設計図書に関する質問回答書

工事名	都市基盤河川改修事業旧安祥寺川改修(シールド)工事
工事場所	一級河川旧安祥寺川 京都市山科区御陵久保町他地内

図. FEM 解析着目節点図

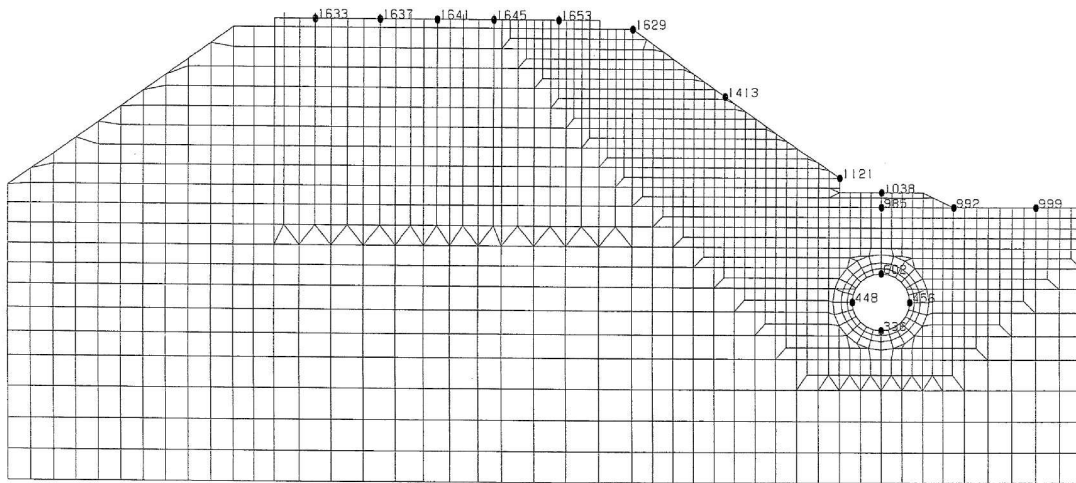
該当箇所(図面番号・仕様書番号等)	質問要旨	回 答
1	シールド掘進時の影響検討結果をご提示願えますか。	別紙-1で検討結果を提示します。
2	シールド防護工の検討結果をご提示願えますか。	図面21(急曲線防護), 図面58(発進坑口防護工), 図面59(到達坑口防護工)が検討結果になります。
3	シールドマシン図面をご提示願えますか。	価格調査をするうえで使用した図面(別紙-2)を参考提示します。
4	JR、周辺民家、河川管理用通路の、沈下及び変位管理値をご教示下さい。	管理値は「地中構造物の建設に伴う近接施工指針(改訂版)」を参考にしています。
5	河川管理用通路内にある既設鋼矢板(Ⅲ型)の管理者をご教示下さい。	京都市です。
6	特記仕様書P20 1-1-36施工時期及び施工時間の変更 管きょ工 一次覆工、二次覆工の標準作業時間20時00分～5時00分とありますが、一次覆工の作業内容をご提示下さい。 (例;設計内訳書記載の発生土処理も含まれるのか)	資機材の搬出(発生土含む), 搬入は夜間を想定しておりません。 ※一次覆工の作業内容については, 別紙-3を確認してください。
7	特記仕様書P20 1-1-36 施工時期及び施工時間の変更 管きょ工 一次覆工、二次覆工の標準作業時間20時00分～5時00分とありますが、二次覆工の作業内容をご提示下さい。 (例;コンクリート打設工事も含まれるのか)	資機材の搬出(発生土含む), 搬入は夜間を想定しておりません。 ※二次覆工の作業内容については, 別紙-3を確認してください。
8	特記仕様書P22 3-3-3 配合 無筋コンクリートの水セメント比60%以下は、二次覆工コンクリート(標準部)にも適用されますか。	設計図書を確認してください。
9	見積参考資料-1 1次覆工 140日 の積算内訳をご提示下さい。	別紙-3を参照してください。
10	見積参考資料-1 2次覆工 95日 の積算内訳をご提示下さい。	別紙-3を参照してください。
11	コンクリート舗装工の詳細図及び仕様についてご提示願います。	下記以外は設計図書で確認してください。 鉄網: 丸鉄線溶接金網3kg/m ² 伸縮目地: 8m間隔 瀝青繊維質(t=10mm)

FEM 解析の着目節点から、軌道への影響を予測する。着目節点は、1633、1637、1641、1645、1653、1629、1413、1121 とする。

門扉構造図

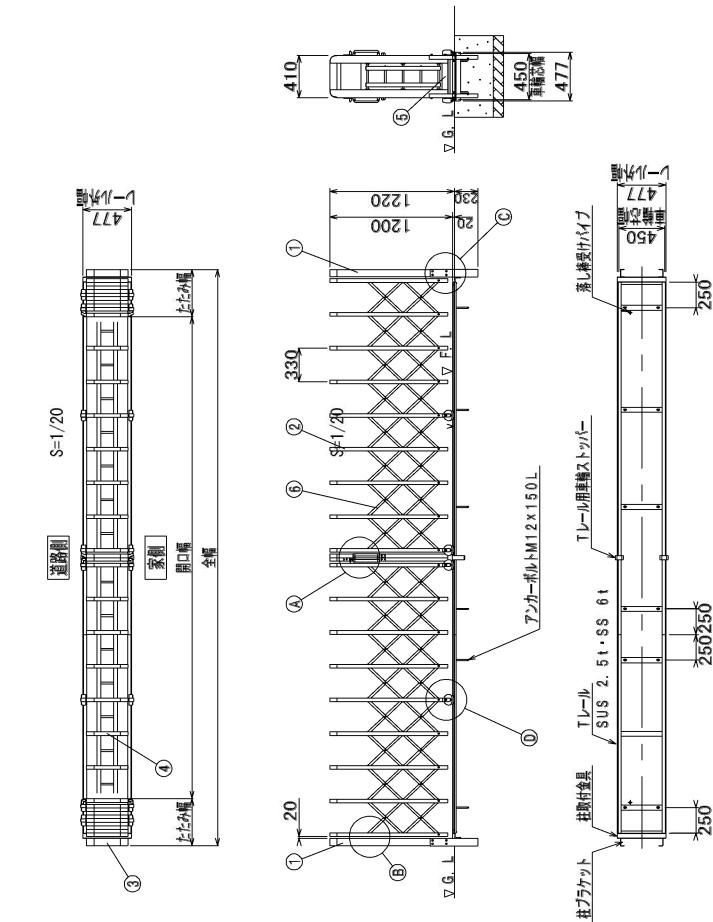
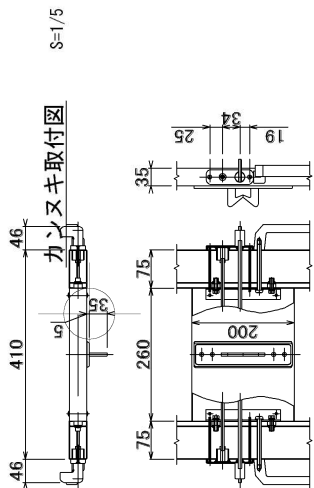
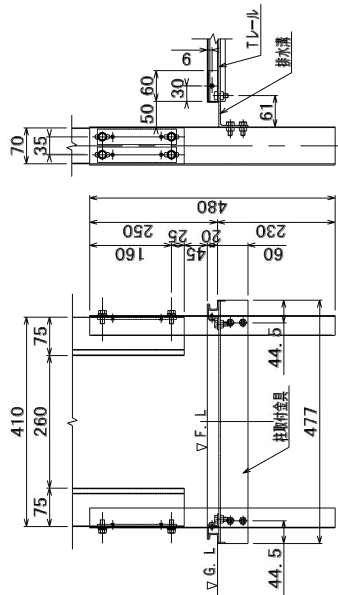
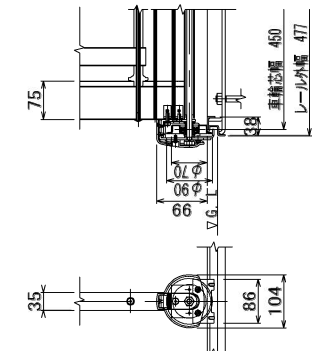
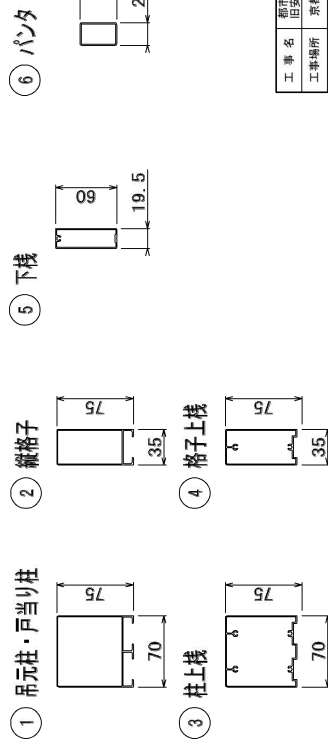
74	立入禁止柵工 フェンス工 門扉工 排水計画図(2/2)(93枚ノ内76)では、アーコーディオン門扉(W=6.0m,H=1.2m)となっていますが、管理用通路平面図(1/2)(2/2)(93枚ノ内87・88)では、両開門扉(W=6.0m,H=1.8m)となっています。どちらが正かご教示願います。	アーコーディオン門扉(W=6.0m,H=1.2m)で計上しています。訂正図面として別紙-7, 別紙-8を添付します。
75	立入禁止柵工 フェンス工 門扉工 門扉構造図(1/2)(参考図-4)のうち、表の数字が重なっていて読み取れません。ご教示願います。	訂正図面として別紙-9を添付します。
76	管理用通路工 通路工 境界ブロック工 境界ブロックについて、管理用通路標準断面図(93枚ノ内89)より、基礎砕石がPU側溝上部となりむき出しになりますがいかがお考えでしょうか。	設計図書のとおりです。
77	管理用通路工 通路工 境界ブロック工 境界ブロックについて、管理用通路標準断面図(93枚ノ内90)では、15/17×30××60となっていますが、18/21×30×60の誤りではないでしょうか。	設計図書のとおりです。
78	管理用通路工 舗装工 アスファルト舗装 アスファルト舗装の構成についてご教示願います。	設計図書を確認してください。
79	共通仮設費 事業損失防止費 沈下測定費 動揺測定・軌道監視・軌道整備の頻度についてご教示願います。	設計図書を確認してください。
80	共通仮設費 秘術管理費 土質試験費 土壌試験の検体の数量についてご教示願います。	1検体で計上しています。
81	見積参考資料-2 工程表についてH29の9・11・12月及びH30の9・11・12月が2重計上されていますがいかがお考えでしょうか。ご教示願います。	見積参考資料-1に誤りがあり訂正します。正しくは別紙-10の通りとなります。
